## INFORME TÉCNICO DE EVALUACIÓN DEL ESTUDIO DE IMPACTO AMBIENTAL.

FECHA: **30 DE OCTUBRE DE 2020**  
 NOMBRE DEL PROYECTO: **“IGLESIA BÍBLICA DE COLÓN”**  
 PROMOTOR: **IGLESIA BÍBLICA DE COLÓN**  
 UBICACIÓN: **CORREGIMIENTO DE CATIVA, DISTRITO Y PROVINCIA DE COLÓN.**

## INFORME TÉCNICO DE EVALUACIÓN DE ADENDA

PROYECTO: "IGLESIA BÍBLICA DE COLÓN"

## FOTOS DE INSPECCIÓN

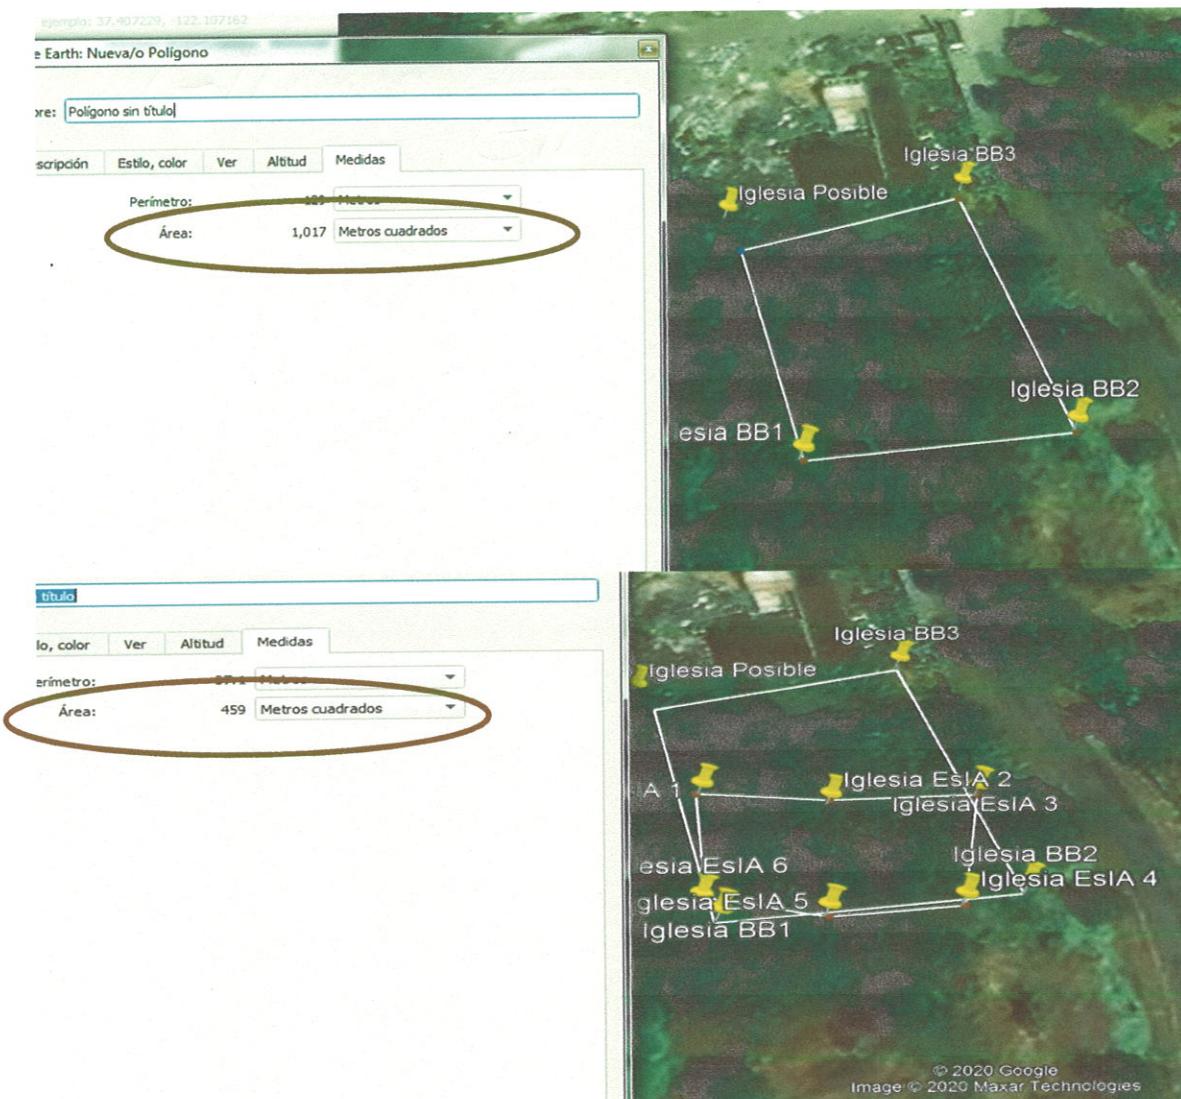
El terreno tenía partes cercadas con alambre de púas, y lo demás a la intemperie. La gran parte del polígono se compone de vegetación abundante, gramínea y arboles dispersos, una topografía inclinada, y lateral a la vía que conduce a Limón adentro.

- Aclarar cuál es la superficie exacta del proyecto para definir el pago de indemnización ecológica.
- la masa vegetal observada al momento de la inspección no coincide con la presentada en el documento en el capítulo 7.1. CARACTRISTICAS DE LA FLORA. Página 31 en el cual menciona que está compuesta de 100 por ciento de gramínea.

2. La vegetación que se evidencio en el polígono del EsIA en mención, es de un bosque secundario joven (rastrojo) y arboles dispersos de acuerdo con la opinión de la sección forestal. Sin embargo la masa vegetal observada al momento de la inspección no coincide con lo descrito en el documento en el capítulo 7.1. CARACTRISTICAS DE LA FLORA. Página 31 en el cual menciona que está compuesta de “100 por ciento de gramínea”.

R: La vegetación que se evidenció en el polígono donde se llevará a cabo el proyecto está conformado por un Bosque Secundario Joven (rastrojo) y árboles dispersos.

DETALLE DE POZO DE ABSORCION  
ESC. 1:25

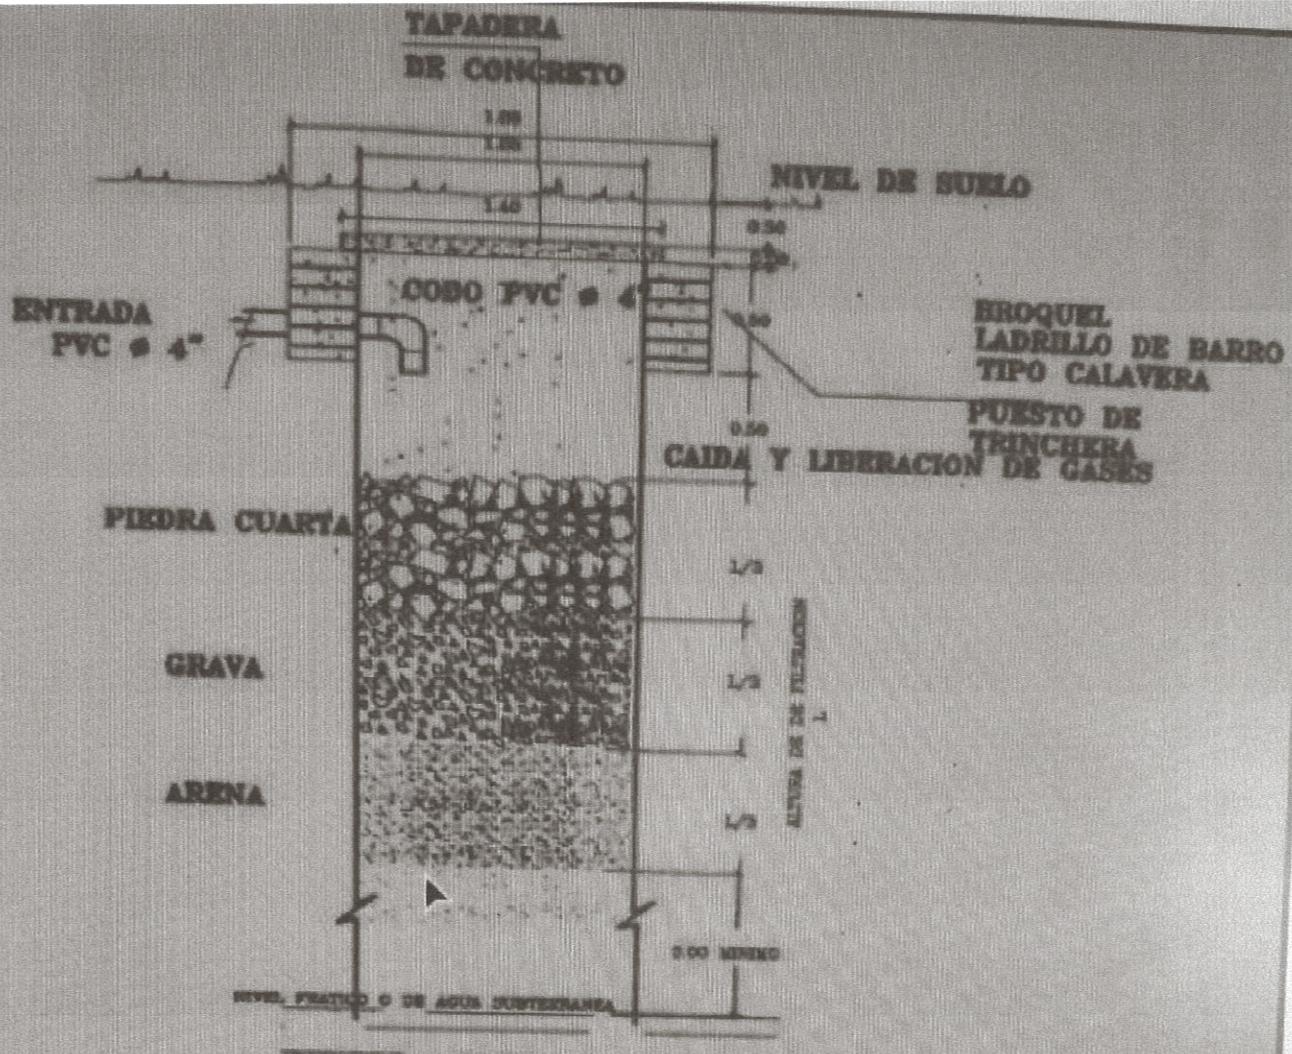
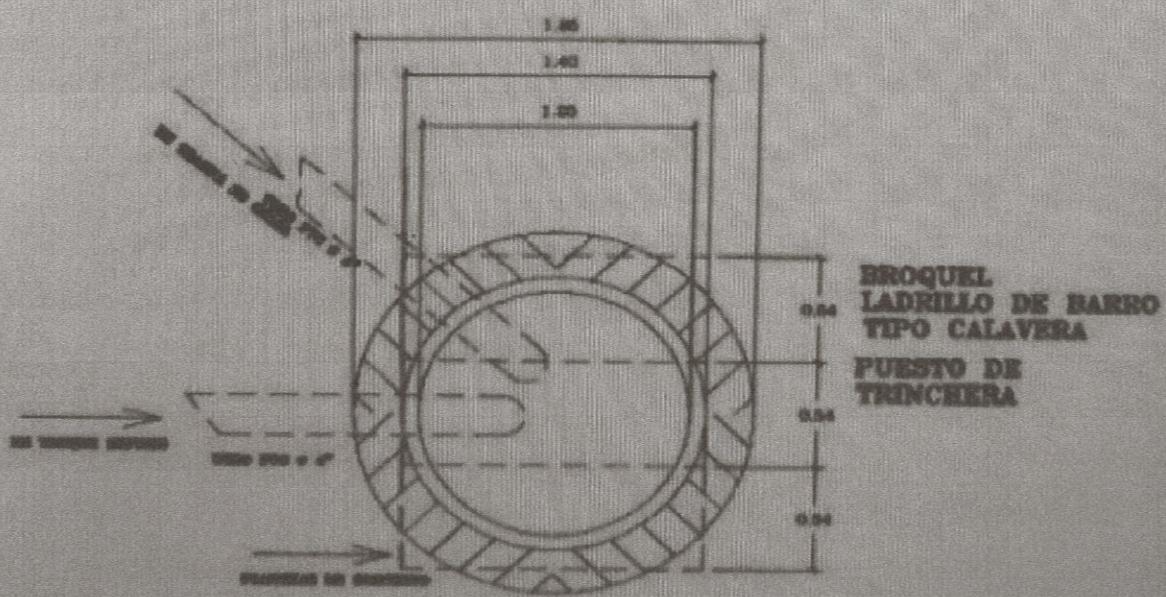
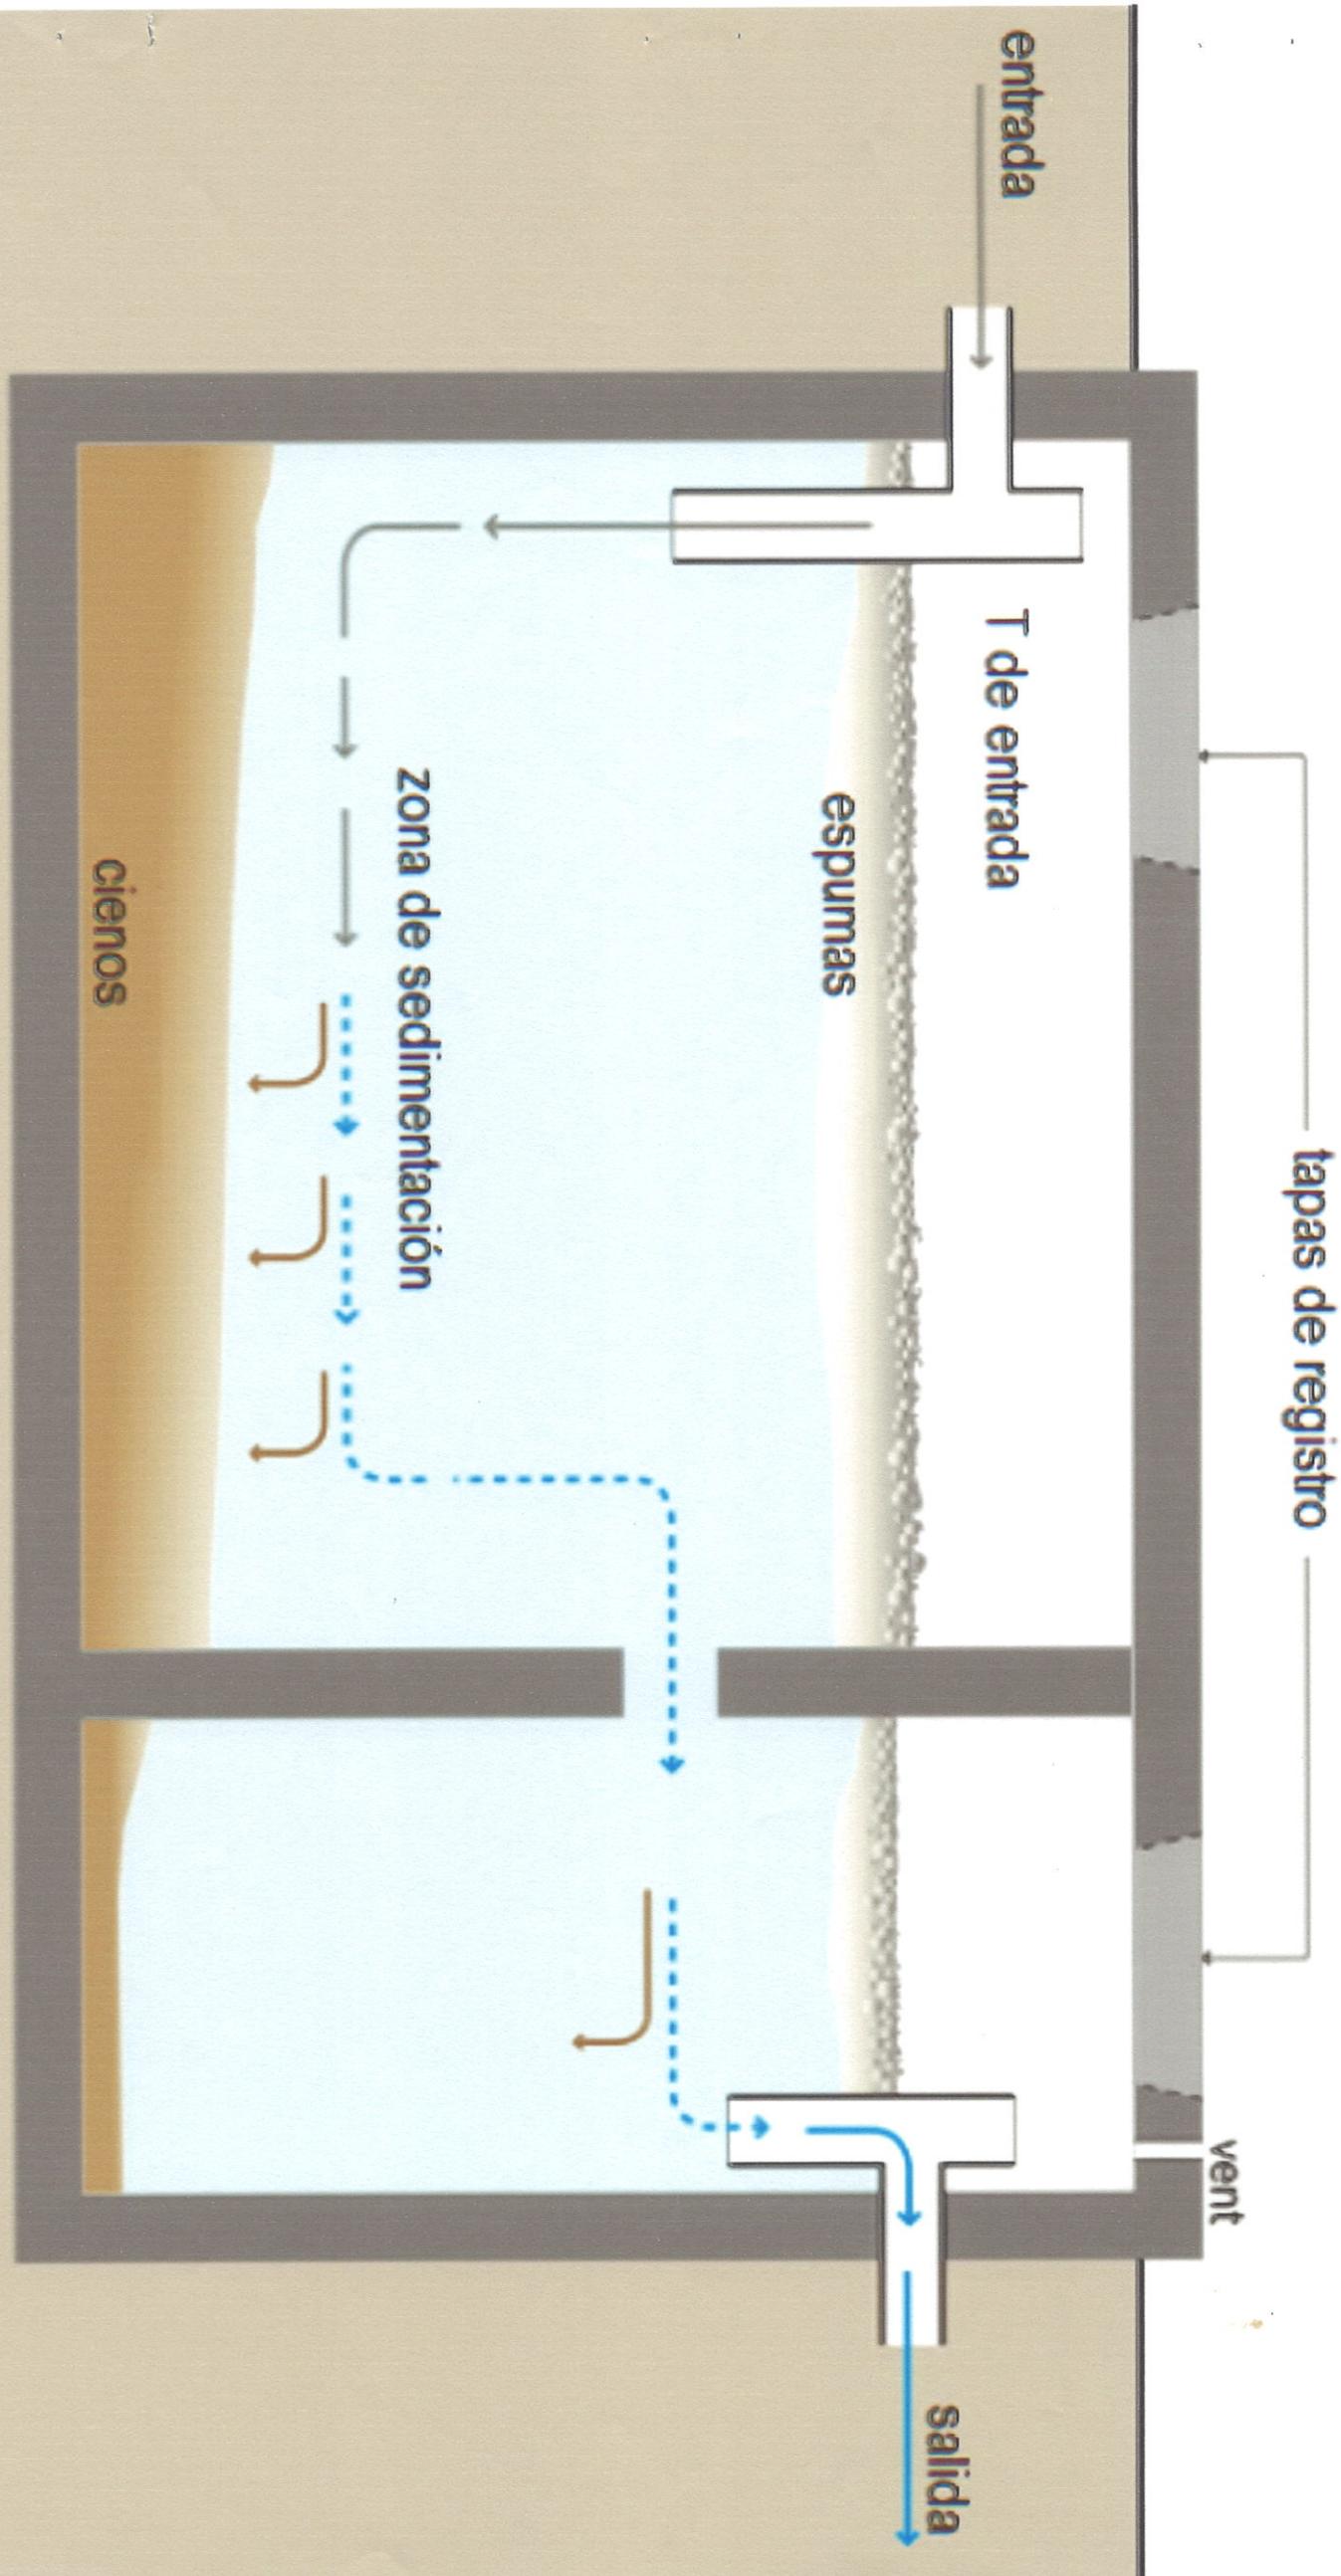
- Coordenadas de ubicación del tanque Séptico
  - Coordenadas del punto de descarga del pozo ciego
  - Capacidad o volumen del tanque séptico
  - Realizar un bosquejo descriptivo del proyecto ubicando el tanque séptico, pozo ciego y punto de descarga.

- La capacidad o volumen del tanque séptico va de acuerdo al cuadro de dimensiones para tanque séptico. Ver cuadro en anexo. El mismo será en base a número de persona que se contempla en el rango de 21 a 22 (CAT/UTL del tanque 59.20 m<sup>3</sup>), ya que el uso que se le dará al mismo no es continuo, será solamente para los horarios de culto.
- En anexo aparece un bosquejo descriptivo del proyecto ubicando el tanque séptico, pozo ciego y punto de descarga.
- Cada dos años se realizará la limpieza de los lodos, cumpliendo así con la normativa.

- Bosquejo descriptivo del proyecto ubicando el tanque séptico, el pozo ciego y el punto de descarga.
